Polder/bestek
Willem-Annapolder
dp 0290 – dp 0323
bestek ZL-5571

PZDT-M-08017 rev

Dit rapport beschrijft de revisietoetsing van de nieuw aangebrachte steenbekleding naast de Willem-Annapolder. Dit werk is uitgevoerd in 2004 waarbij de oude bekleding is vervangen door betonzuilen en op zijn kant gezette betonblokken en deels is overlaagd. Het traject is gelegen op Zuid-Beveland aan de Westerschelde tussen de dijkpalen 0290 en 0323. De toetsing is uitgevoerd naar aanleiding van de revisie, uitgevoerd door het Waterschap Zeeuwse Eilanden. Voor de toetsing is gebruik gemaakt van het programma SteenToets versie 4.05.

Eindoordeel toetsing bekleding; vooraanzicht

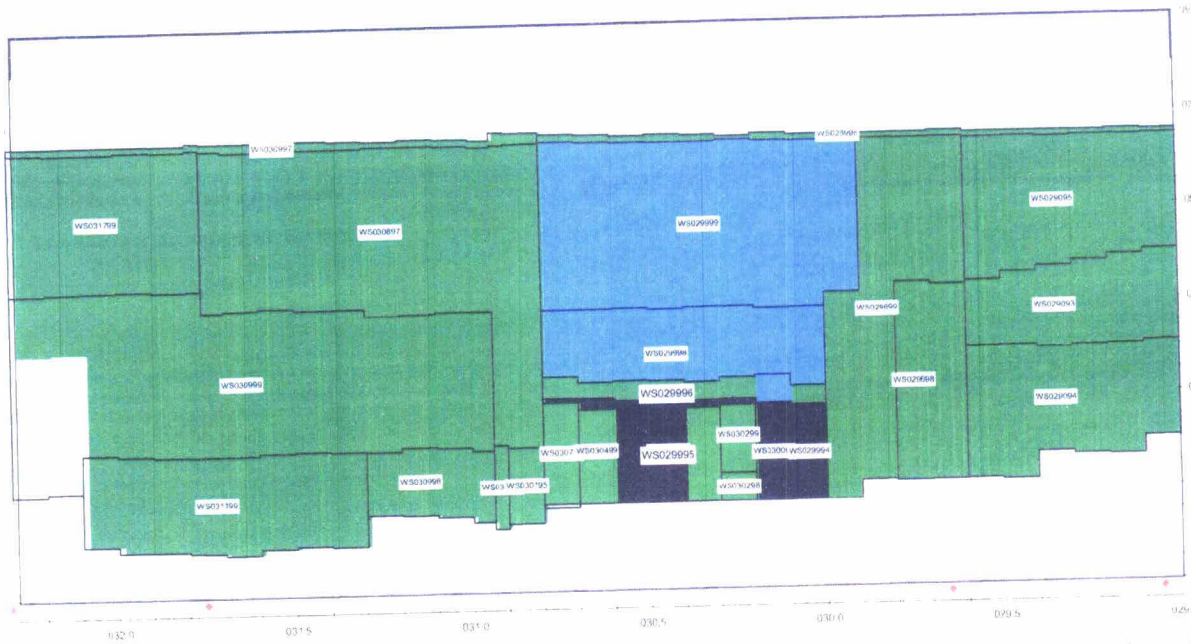
Op maandag 14 januari 2008 is een veldbezoek uitgevoerd door [REDACTED] van Waterschap Zeeuwse Eilanden en [REDACTED] van het Projectbureau Zeeweringen. Bij dp 0296³⁰ is tijdens de uitvoering een verzakking (een "slag") in de glooiing ontstaan. Deze verzakking is na de uitvoering nog tweemaal ingemeten en er is geconstateerd dat de verzakking is gestabiliseerd en niet verder toeneemt.

Bij dp 0299⁵⁰ is schade geconstateerd in de glooiing met diverse spleten, op de overgang met de ingegoten basalt blijft water staan in het filter. Ook bij dp 0300¹⁰ en dp 0300⁵⁰ zijn slagen in de glooiing aanwezig, hoewel deze een stuk geringer zijn. Deze zakkingen zijn veroorzaakt door het minder goed verdichten van een geultje gegraven in het talud voor een infiltratieproef van ingegoten basalt d.d. 17 september 2002. Door het waterschap wordt geadviseerd deze verzakkingen en spleten in te gieten met asfalt.

Het inwasmateriaal tussen de betonzuilen is op vrij veel plaatsen gehydrateerd, oorzaak is foutieve opslag van hydraulische slakken en steenslag (door elkaar) gedurende de uitvoering. De aansluitingen op de nieuwe dijkbekleding van de Polder de Breede Watering bewesten Yerseke en op de nieuwe dijkbekleding van de Biezelingsche Ham zijn goed uitgevoerd.

De kleine gebreken bij dp 0299⁵⁰, dp 0300¹⁰ en dp 0300⁵⁰ zijn reeds ingepland door het projectbureau om – in overleg met het waterschap – buiten te worden opgelost. Gereedmelding van deze oplossing wordt gemeld middels de maandrapportage toetsingen in het Projectbureau-overleg.
